改善箇所説明図

運転者席内部詳細

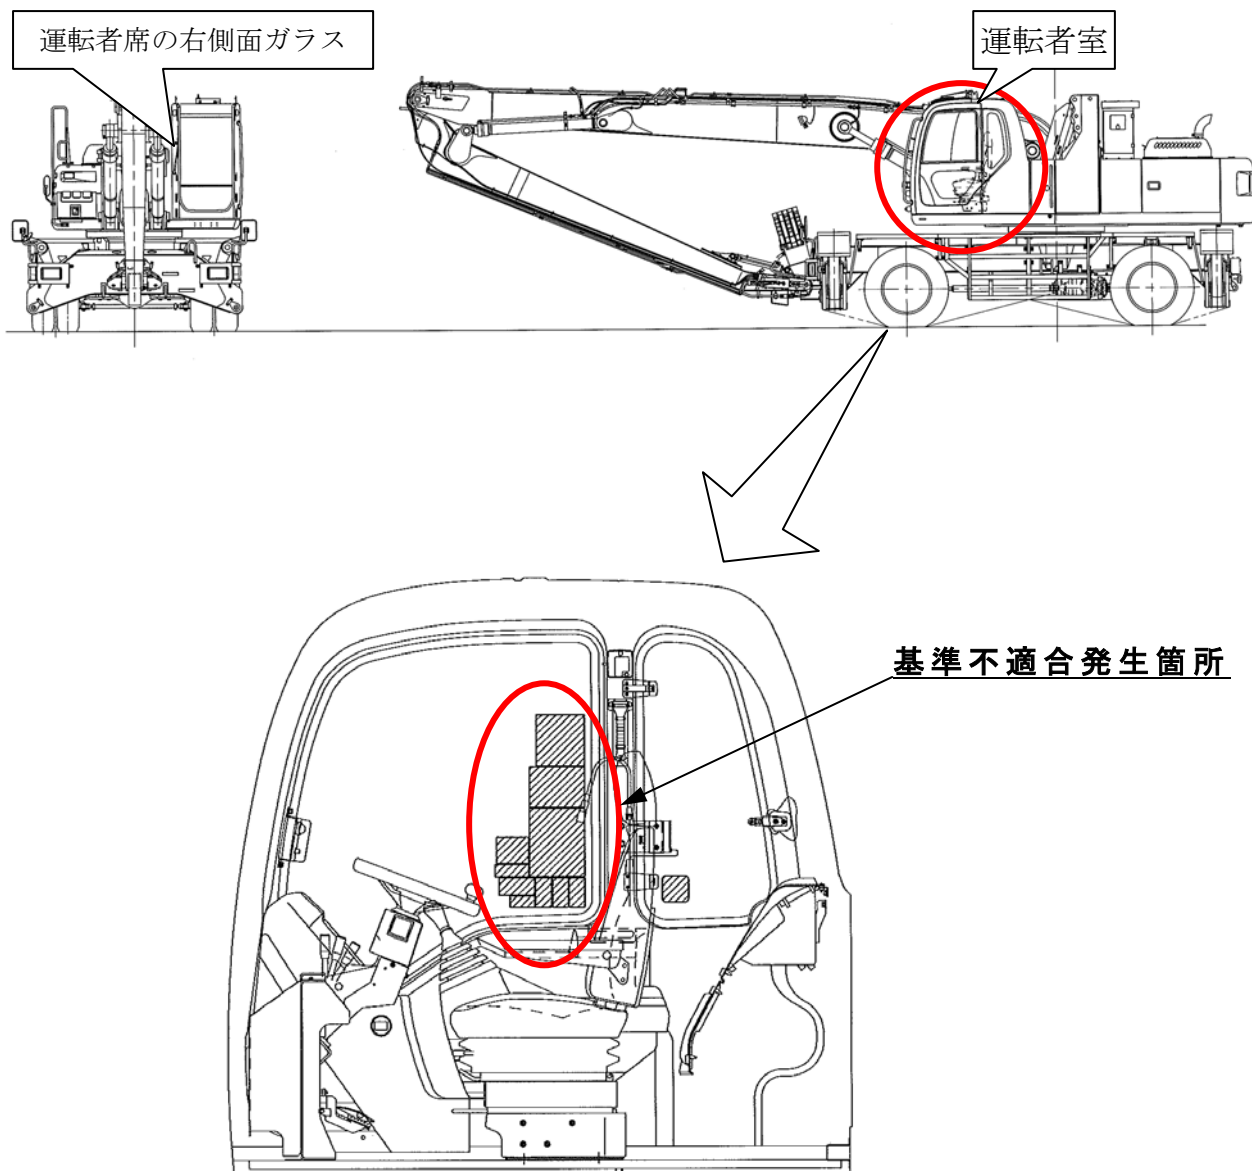
〔 前面ガラス又は側面ガラスに銘板（注意銘板等）を貼付したため道路運送車両の保安基準に適合していない。 〕

全車両、当該銘板を剥がし保安基準に適合する位置に貼り直す。

識別：外観上、銘板の有無にて容易に識別が可能のため、特別な識別の追加は行わない。
